改善箇所説明図

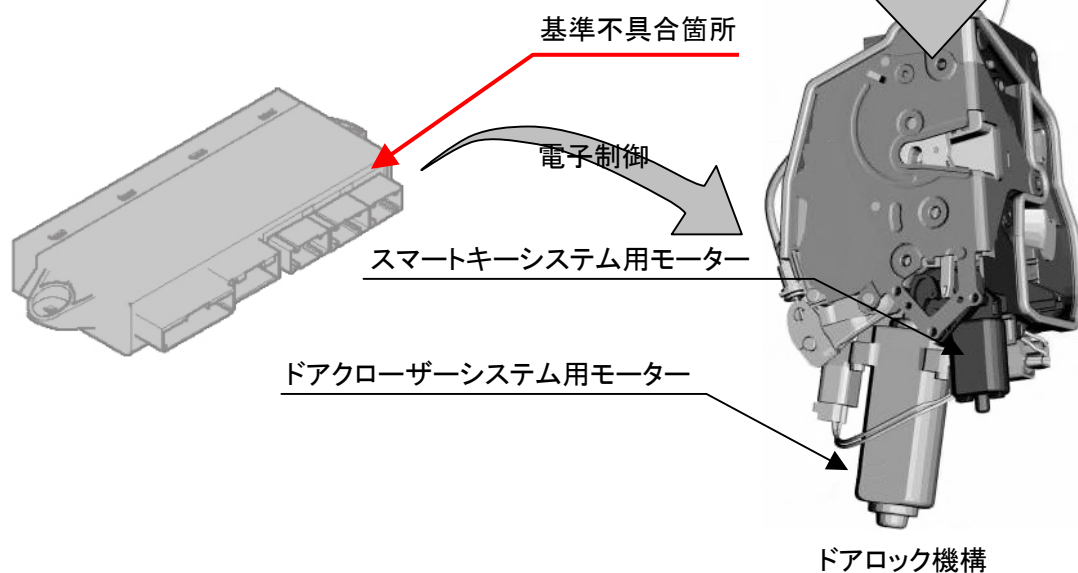
ドアクローザーおよびスマートキーシステムを装備した車両において、スマートキーシステムの制御プログラムが不適切なため、ドアが完全に閉まっていないにもかかわらず、ドアクローザーが機能するために、見かけ上ドアが閉まっているような状態となるものがある。そのため、そのままの状態で使用を続けると、最悪の場合、走行中にドアが開くおそれがある。

- ・ 全車両、スマートキーシステムの制御プログラムを修正する。
- ・ 識別 : 0 B D II 診断プラグカバー内側に黄色ペイントを塗布する。
